PROGETTO DEFINITIVO DELLA SECONDA LINEA TRANVIARIA DI BOLOGNA (TRATTO NORD LINEA VERDE)

Relazione di ottemperanza alle prescrizioni del Decreto di Screening

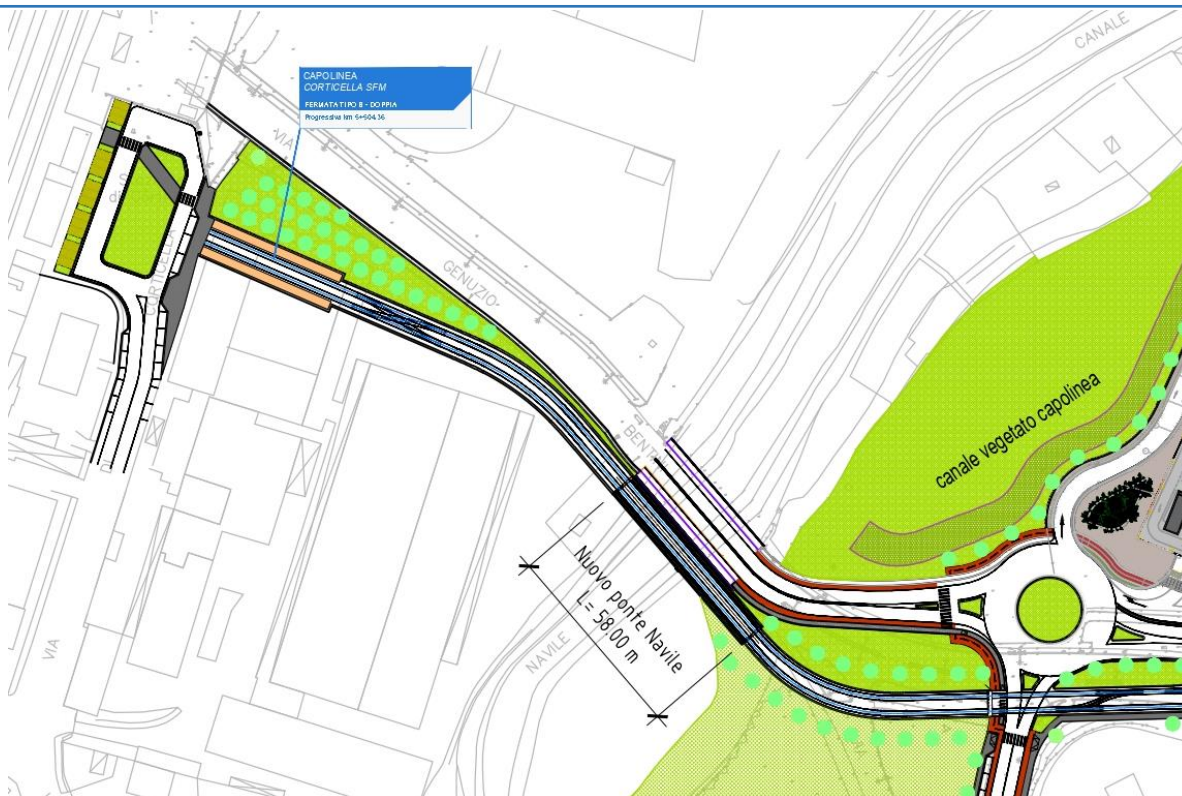
Punto 22. Per quanto attiene gli aspetti di tutela paesaggistica e monumentale, in relazione alle opere che interferiscono con le aree sottoposte a tutela paesaggistica, ai sensi dell'art. 142 c. 1 lett. c) e/o lett. g):

- si dovrà definire con maggiore dettaglio il modo in cui la linea tramviaria attraversa il canale Navile, attraversamento che prevede l'allargamento del ponte esistente. Il progetto delle opere che ricadono all'interno delle aree sottoposte a vincolo paesaggistico dovrà essere completo sia con riferimento alle disposizioni regolamentari edilizie, sia alle indicazioni dell'Accordo sottoscritto il 9 ottobre 2003 tra Regione Emilia-Romagna, Associazioni delle Autonomie Locali dell'Emilia-Romagna e Ministero per i Beni e le Attività Culturali (ai sensi dell'art. 46 della LR 31/2002), e rispondente al DPCM 12 dicembre 2005 nel merito della Relazione Paesaggistica, della documentazione tecnica, degli elaborati grafici e della documentazione fotografica da produrre ai fini della verifica della compatibilità paesaggistica degli interventi. Si sottolinea che, per la verifica di compatibilità paesaggistica, occorrono documentazione tecnica, elaborati grafici e documentazione fotografica necessari a comprendere l'impatto che l'infrastruttura avrà sul canale Navile e sull'immediata area tutelata;

In merito all'attraversamento del Canale Navile, il progetto definitivo modifica le previsioni del PFTE già assoggettato a Screening in quanto il tracciato della linea tramviaria, che in precedenza modificava il tratto di via Bentini tra il Canale ed il sottovia ferroviario, ora viene fatto passare più a sud mediante la realizzazione di un nuovo ponte, indipendente da quello esistente e senza pile in alveo al fine di eliminare le interferenze idrauliche con il Canale stesso.
